第2回意見交換会の説明依頼事項への回答

*第2回会合（令和2年4月27日）参考資料1「第2回経年劣化管理に係るATENAとの実務者レベルの技術的意見交換会におけるATENAへの説明依頼事項」

表 1 長期停止経験プラント（停止（始期）別にソート）

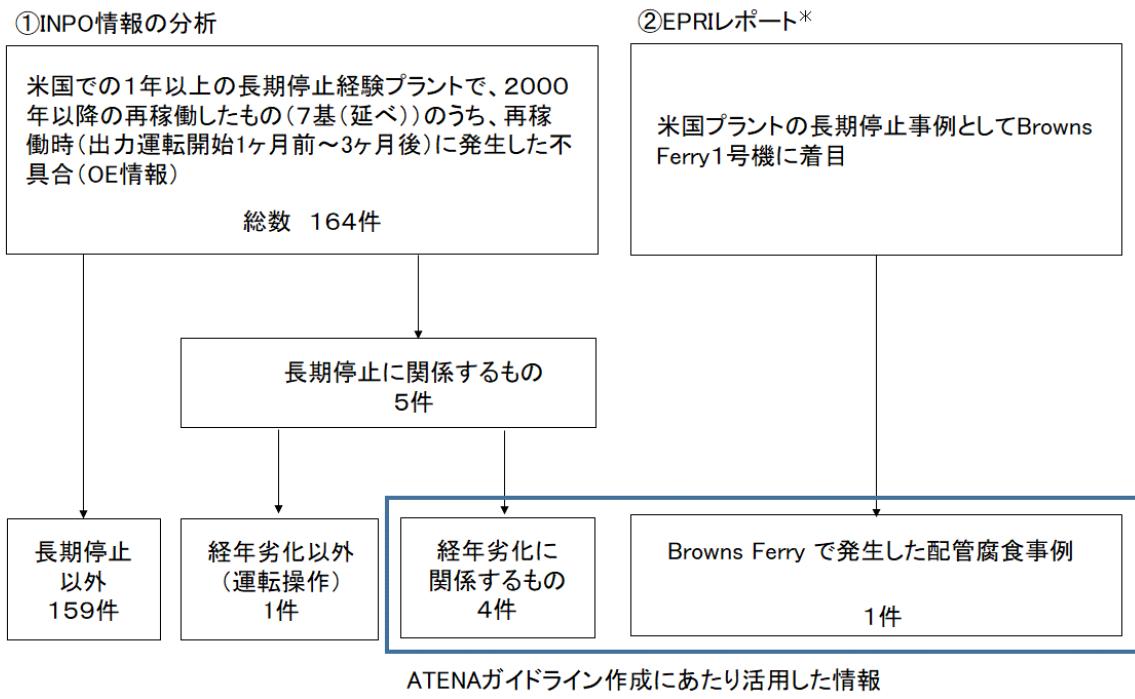
説明依頼事項*	回答
(1) 「2. インプット情報の分類」には、インプット情報として国内情報と海外情報が具体的に記載されています。海外情報は、EPRI レポート (Browns Ferry 1号機)、長期停止期間中の海外 OE 分析情報とされていますが、この2種類で十分と判断した理由を説明して下さい。なお、原子力規制委員会では、海外の運転経験として、U.S. NRC Regulatory Issue Summaries 等 から幅広く情報を収集し、スクリーニングを行っています。	①

この OE 情報のうち、過去に 1 年以上の長期停止を経験し、2000 年以降に再稼働した米国プラント（表 1 参照）で、再稼働時（出力運転開始 1 か月前～3 か月後）に発生した不具合の OE 情報（総数 164 件）を抽出し、その上で、長期停止期間中の経年劣化事象に関する不具合をスクリーニングした結果、4 件が抽出された。

図 1 国内 O&E 情報の抽出結果

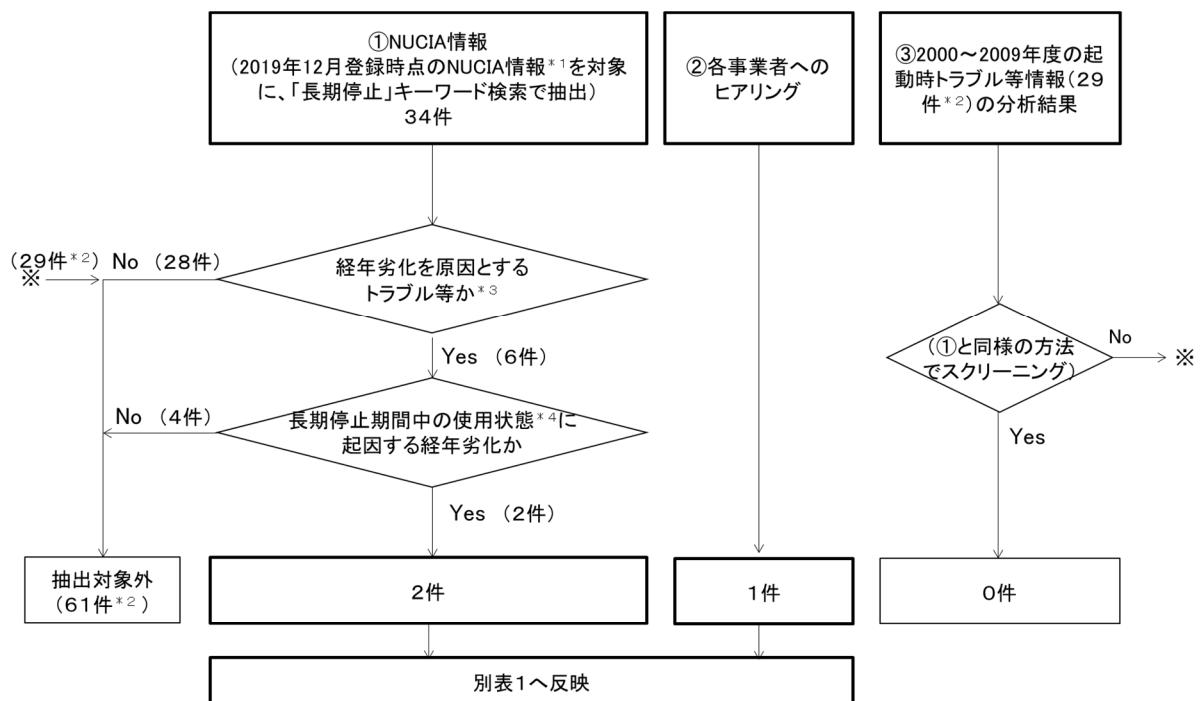
- (2) 「3. 現場経験等（1）国内OE情報」には、NUCIA情報から「長期停止」をキーワード検索し、情報を抽出したとされています。
- (a) 「長期停止」というキーワードで検索を行えば、長期停止に起因するものはほぼ全てが抽出されると考えてよいですか。
- (b) 「長期停止」というキーワードで検索を行うと、35件が抽出されました。そのうちから3件を抽出し、残りを抽出しなかった理由を説明して下さい。
- (c) 現在停止しているプラントは、2011年頃から停止しているものが多い中で、抽出期間を2000～2009年度とした理由を説明して下さい。
- (d) 抽出された3件で傾向をみたとのことですが、傾向をみるには3件は少なすぎるのではないですか。

(b) (a) に従い NUCIA 情報の「長期停止」キーワード検索で抽出された 34 * 件のトラブル等情報は、経年劣化以外の原因によるものも含まれているため、長期停止期間中の経年劣化による情報のみスクリーニングしました。調査結果は、参考資料 2 「国内 OE 情報の調査結果について」を参照ください。

なお、3 件の OE 情報の内訳は、①NUCIA 情報の「長期停止」キーワードから抽出されたものが 2 件、②各事業者からのヒアリングで抽出されたものが 1 件、③東日本大震災以前の期間におけるトラブル等情報の分析結果の確認により得られたものが 0 件です。

参考：ガイドラインの位置づけ

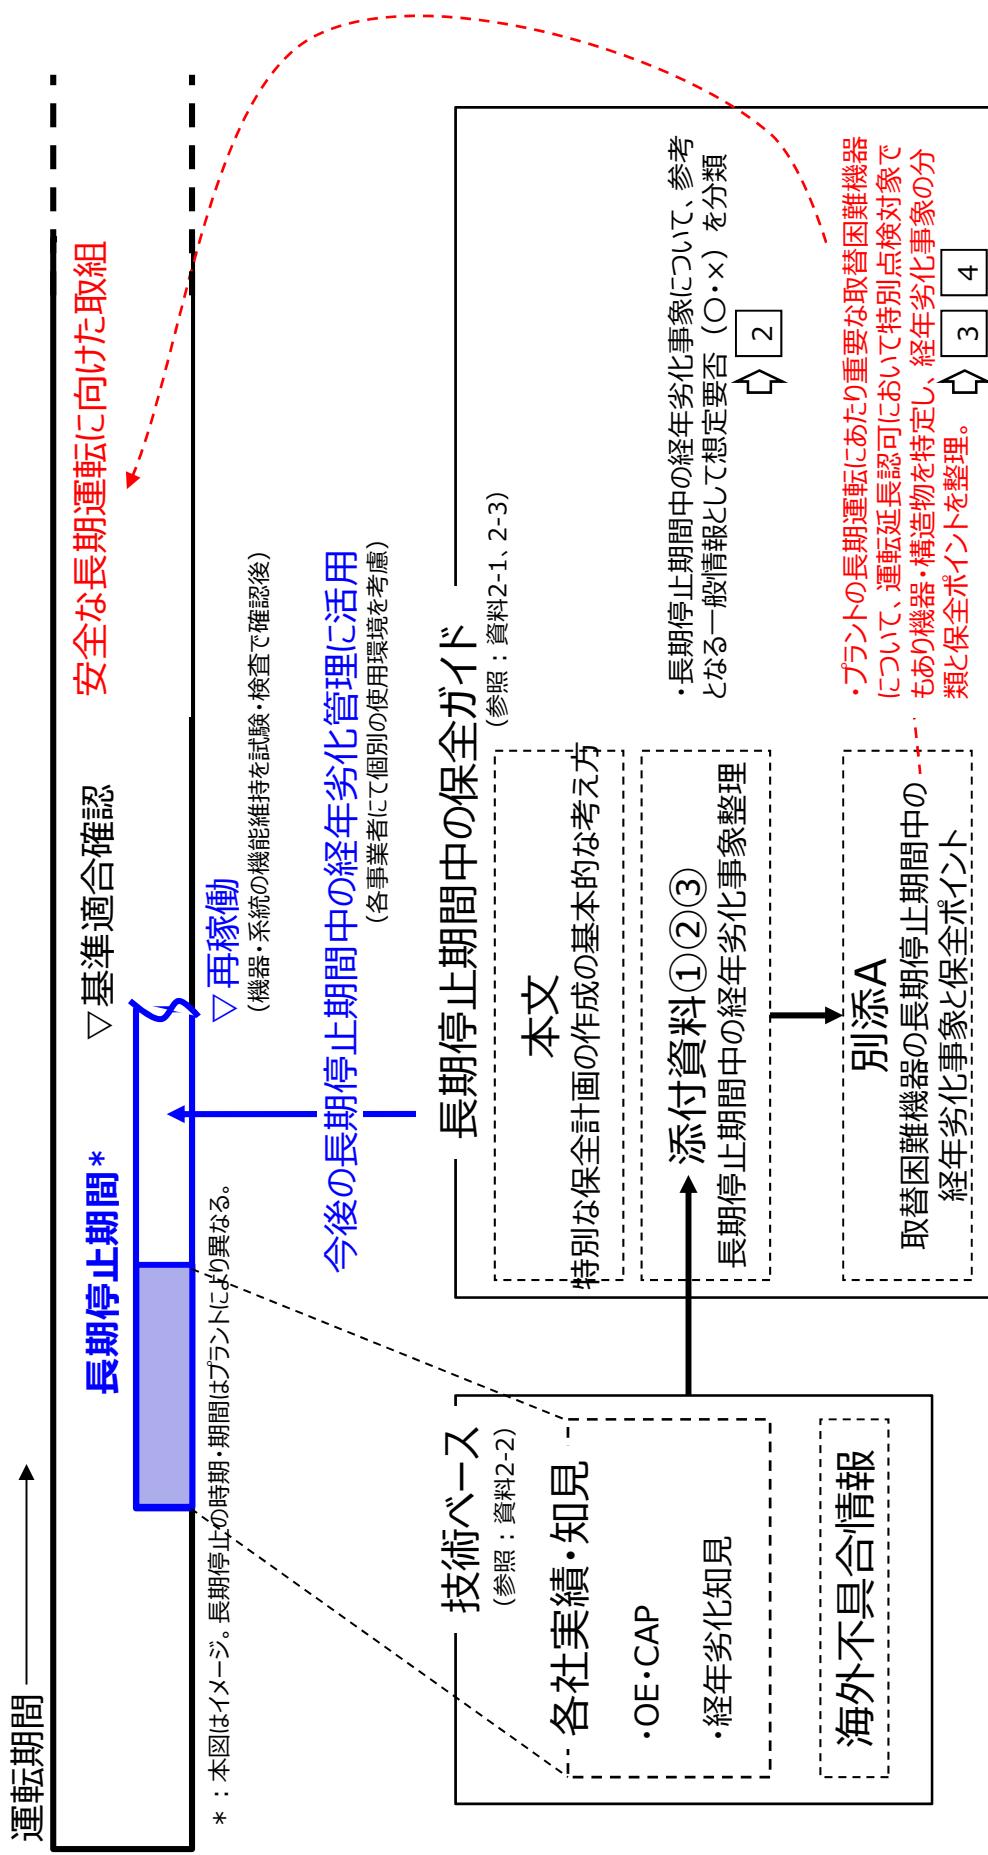
(4) 「5. ATENA ガイドラインへの反映 (3) 別添 A の記載方針」には、「プラント運転期間に影響する可能性がある取替困難機器・構造物である「原子炉圧力容器」「原子炉格納容器」及び「コンクリート構造物」を対象に、経年劣化事象及び保全ポイントを整理した。」とされています。「長期停止期間」と「運転期間」との関係を説明して下さい。

- ・別添 A は、長期停止期間中の経年劣化が、再稼働後のプラント運転期間に影響を及ぼさないように保全活動を行うことを促せるよう、長期停止期間中の経年劣化事象がプラント運転期間に及ぼす影響と保全ポイントを技術ベースとして整理したものです。(参考資料 3 の p 1 参照)
- ・「長期停止期間」及び「プラント運転期間」は、それぞれ以下の定義で記載しています。
